第11回 女川原子力発電所2号機の安全性に関する検討会 説明資料の修正について

第12回安全性検討会資料

女川原子力発電所2号機 地震後の設備健全性確認の状況

女川原子力発電所におけるヒューマンエラー 低減に向けた対応について

3. 建物・構築物に関する健全性評価の概要

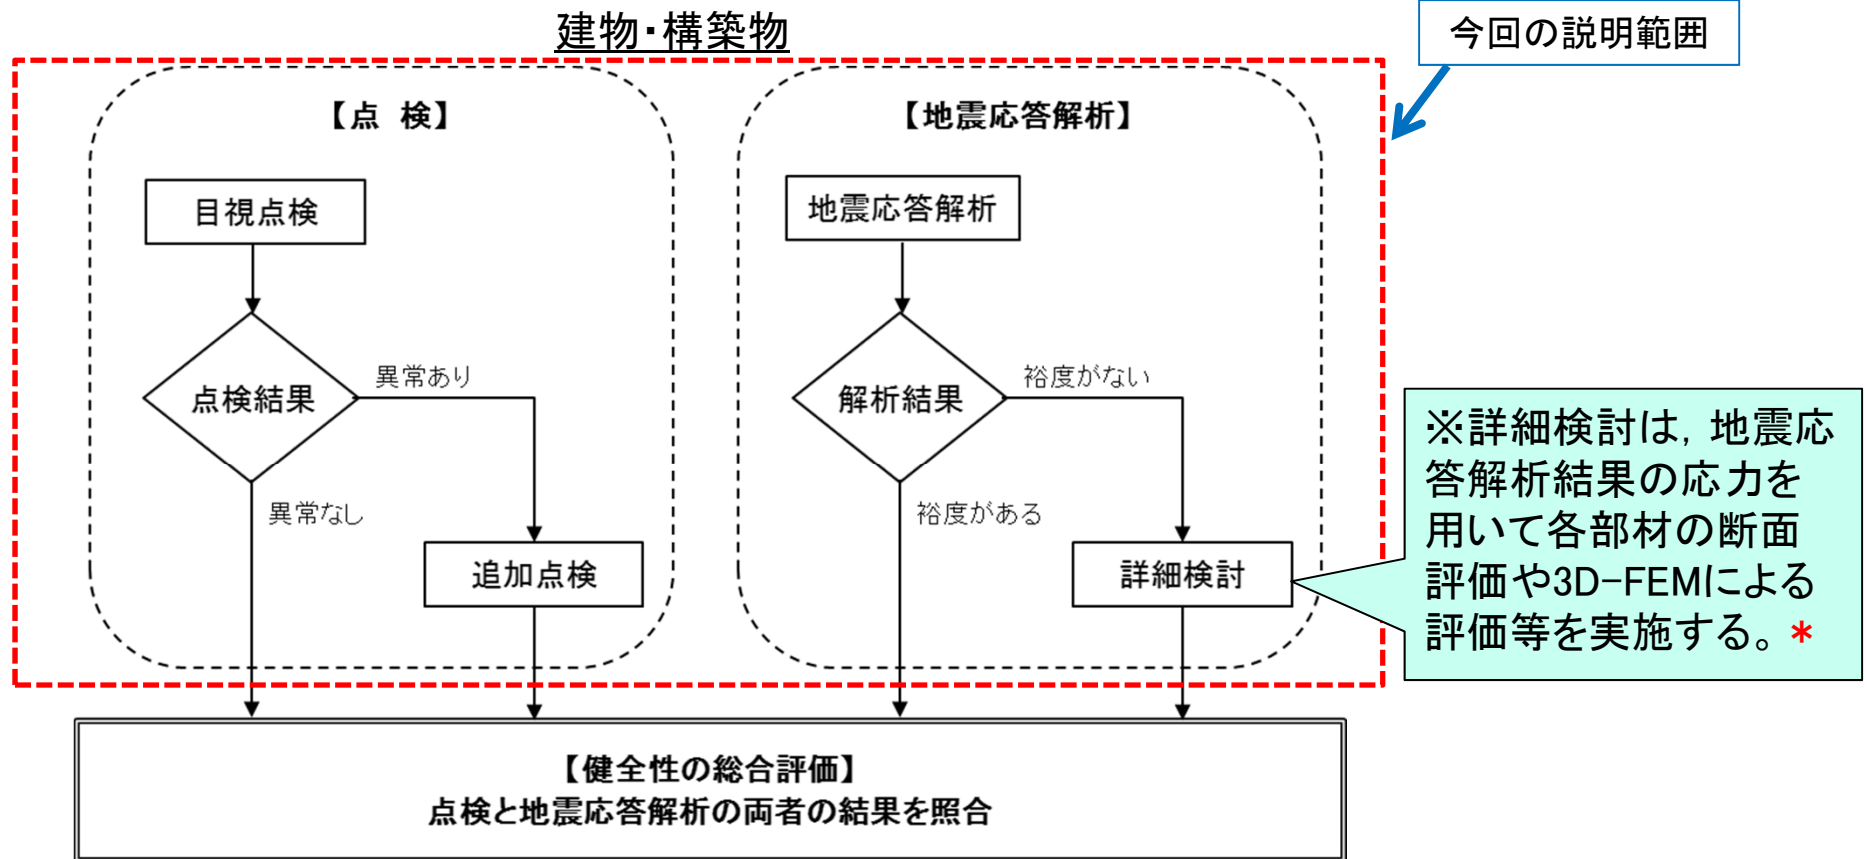
ページ数	ご指摘内容	修正内容
P4	「特別な状態」において点検対象となる「比較的広範な機器」とはどのようなものを指すのか、表現を工夫して欲しい（長谷川副座長）	「自然災害や事故等により発電所を停止し、発電所設備全般に対して点検を実施する」旨に修正
P10、22	地震応答解析フローにおいて、裕度が比較的少ない場合に行う「詳細検討」について、具体的に記載して欲しい（長谷川副座長）	「応答解析結果の応力を用いて各部材の断面評価や3D-FEMによる評価等を実施する」旨を追記
P15、 参考資料P6	「高所・高線量エリアにおける調査は困難であるため点検を行わない」というのは言葉不足であり、それに代わる評価等を行っているのであれば記載すべき（長谷川副座長、栗田委員）	「高所・高線量エリアは、構造的に類似した部位の点検結果および解析結果を踏まえて健全性を確認する」旨を追記
P26、 P35～38	3.11地震と4.7地震の床応答スペクトルに差があることについて、その妥当性の説明を加えること（長谷川副座長）	「設定したシミュレーションモデルは、各々地震時の建屋応答を再現できている」旨を追記
P27、39	原子炉建屋の場合、終局耐力に対して妥当な裕度を有しているのは当然であるため、基準値に対して十分余裕があるのかどうかという観点での記述にした方が良い（栗田委員）	「評価基準値に対して十分小さな値である」旨に修正

- 安全上重要な建物・構築物については、点検と地震応答解析を実施し、両者の結果を照合して健全性の総合評価を行う。
- 目視点検で異常が確認された場合には、追加点検を行う。
- 地震応答解析結果において裕度がない場合は、詳細検討を行う。
